SAINT-CYR-L'ÉCOLE

PLAN LOCAL D'URBANISME

Modification Simplifiée n°1

**Notice de Présentation tenant lieu
d'additif au Rapport de Présentation**

Par ailleurs, un croquis illustre la règle précitée :

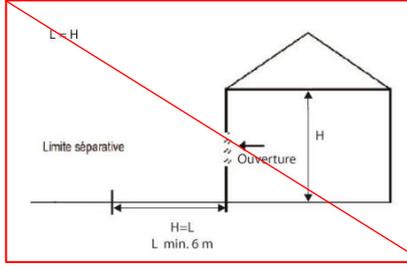
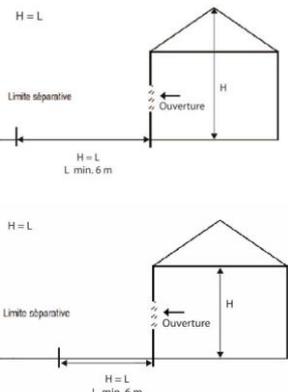
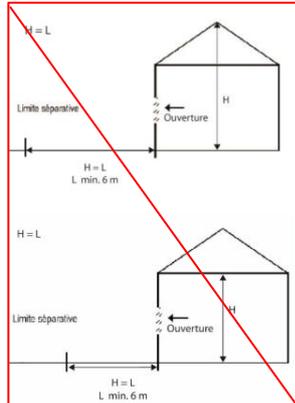
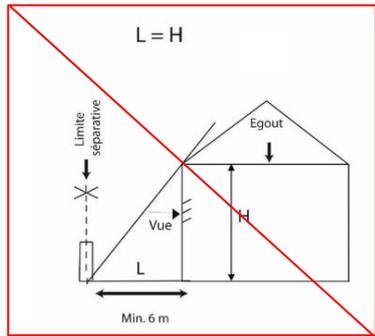
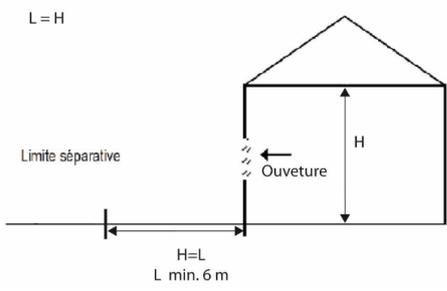
Toutefois, l'illustration n'a pas été modifiée en conséquence.

L'absence de cohérence entre le croquis et la règle écrite peut entraîner des ambiguïtés d'interprétation, générant ainsi un risque de fragilité juridique dans l'instruction et la prise de décision en matière d'urbanisme.

Il est par conséquent nécessaire de retirer les croquis non conformes à la réglementation en vigueur, en particulier ceux figurant dans les zones UA, UB, UC et UI mentionnées ci-après :

Avant modification simplifiée	Après modification simplifiée
<p>Article UA.7 : <i>Implantation des constructions par rapport aux limites séparatives</i></p>	<p>7.2: Terrains dont la largeur est supérieure à 20 mètres [...] o <u>En cas d'ouverture ou vue :</u> La distance comptée horizontalement et perpendiculairement de tout point d'une façade ou d'une partie de la construction comportant une ouverture ou vue doit être au moins égale à la hauteur maximale de cette façade ou de cette partie de la construction (H=L) avec un minimum de 6 mètres.</p> 	<p>7.2: Terrains dont la largeur est supérieure à 20 mètres [...] o <u>En cas d'ouverture ou vue :</u> La distance comptée horizontalement et perpendiculairement de tout point d'une façade ou d'une partie de la construction comportant une ouverture ou vue doit être au moins égale à la hauteur maximale de cette façade ou de cette partie de la construction (H=L) avec un minimum de 6 mètres.</p>

Avant modification simplifiée	Après modification simplifiée
<p>Article UB.7 : <i>Implantation des constructions par rapport aux limites séparatives</i></p>	<p>7.1. Dans l'ensemble de la zone UB o <u>En cas d'ouverture :</u> La distance comptée horizontalement et perpendiculairement de tout point d'une façade ou d'une partie de la construction comportant une vue doit être au moins égale à la hauteur maximale de cette façade ou de cette partie de la construction (H=L) avec un minimum de 6 mètres.</p> 	<p>7.1. Dans l'ensemble de la zone UB o <u>En cas d'ouverture :</u> La distance comptée horizontalement et perpendiculairement de tout point d'une façade ou d'une partie de la construction comportant une vue doit être au moins égale à la hauteur maximale de cette façade ou de cette partie de la construction (H=L) avec un minimum de 6 mètres.</p>

Avant modification simplifiée	Après modification simplifiée
<p>Article UC.7 : Implantation des constructions par rapport aux limites séparatives</p>	<p>Dans l'ensemble de la zone UC : 7.1. L'implantation dépend de la présence ou non d'ouverture sur la façade.</p> <p>o <u>En cas d'ouverture :</u> La distance comptée horizontalement et perpendiculairement de tout point d'une façade ou d'une partie de la construction comportant une vue doit être au moins égale à la hauteur maximale de cette façade ou de cette partie de la construction (H=L) avec un minimum de 6 mètres.</p>	<p>Dans l'ensemble de la zone UC : 7.1. L'implantation dépend de la présence ou non d'ouverture sur la façade.</p> <p>o <u>En cas d'ouverture :</u> La distance comptée horizontalement et perpendiculairement de tout point d'une façade ou d'une partie de la construction comportant une vue doit être au moins égale à la hauteur maximale de cette façade ou de cette partie de la construction (H=L) avec un minimum de 6 mètres.</p>

Avant modification simplifiée	Après modification simplifiée
<p>Article UI.7 : <i>Implantation des constructions par rapport aux limites séparatives</i></p>	<p>7.1 Dans les secteurs UI, U1a, UIc</p> <p>7.1.1 Les constructions s'implantent en retrait des limites séparatives avec les règles suivantes :</p> <ul style="list-style-type: none"> - Si la façade comporte une ou des vues, la distance comptée horizontalement et perpendiculairement de tout point d'une façade ou d'une partie de la construction doit être au moins égale à la hauteur maximale de cette façade ou de cette partie de la construction (L=H) avec un minimum de 6 mètres. 	<p>7.1 Dans les secteurs UI, U1a, UIc</p> <p>7.1.1 Les constructions s'implantent en retrait des limites séparatives avec les règles suivantes :</p> <ul style="list-style-type: none"> - Si la façade comporte une ou des vues, la distance comptée horizontalement et perpendiculairement de tout point d'une façade ou d'une partie de la construction doit être au moins égale à la hauteur maximale de cette façade ou de cette partie de la construction (L=H) avec un minimum de 6 mètres.
